Fachliches Gutachten

Stellungnahme gemäss § 8 Abs. 3 BauV

Zur Beurteilung liegen folgende Unterlagen zum Gestaltungsplan „In der Rüti“ vor:

Situation Richtprojekt, Etappen 1 - 3. Quelle: Architekt, Kolorierung arcoplan

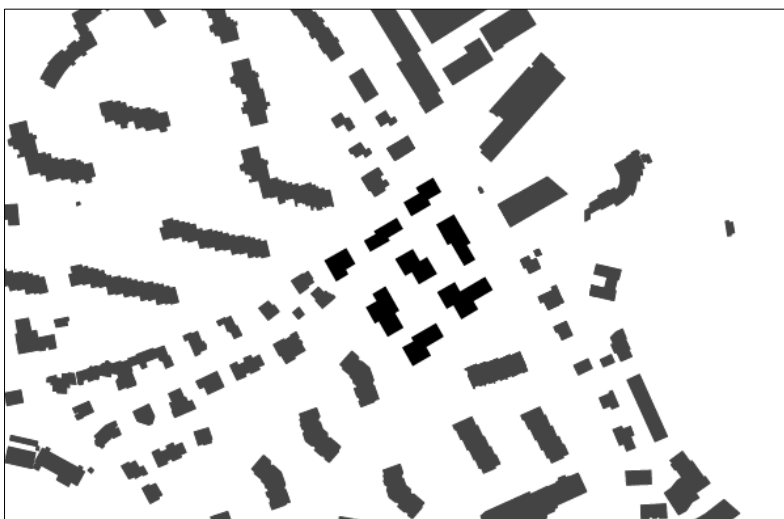
Das dem Gestaltungsplan zu Grunde liegende Richtprojekt der bark architekten fhz sieht in der Etappe 1 die Errichtung von drei Mehrfamilienhäusern vor. Haus A steht parallel zur Bellikerstrasse, adressiert die Überbauung an diese und bildet einen Lärmriegel für das dahinter liegende Haus B und einen Teil des Aussenraumes. Die Häuser B und C reihen sich entlang der Strasse „In der Rütli“ auf. Zwischen den Häusern spannt sich ein Innenhof auf.

Die Stellung der Gebäude orientiert sich am aufgespannten Strassennetz der Bellikonerstrasse, der Dorngasse und der Kesslermattstrasse. Mittels ineinander verzahnten und versetzten Grundrissflächen wird erreicht, den unterschiedlichen massgebenden Richtungen für die Besonnung und die Lärmabschirmung Rechnung zu tragen und die entstehenden Zwischenräume optimal zu nutzen. Die im Grundriss begonnene Volumengliederung setzt sich in der Fassadengestaltung fort. Unterschiedliche Gebäudehöhen, verschieden angeordnete Attikageschosse und vorspringende Balkone tragen dazu bei.

Der Schwarzplan lässt erkennen, dass sowohl die kubische Verteilung wie auch die Körnigkeit eine selbstverständliche Weiterführung der vorhandenen Quartierstrukturen darstellen.

Die Fassaden sind als Lochfassaden mit liegenden und quadratischen Fensterformaten ausgebildet und zeigen ein insgesamt ruhiges Bild.
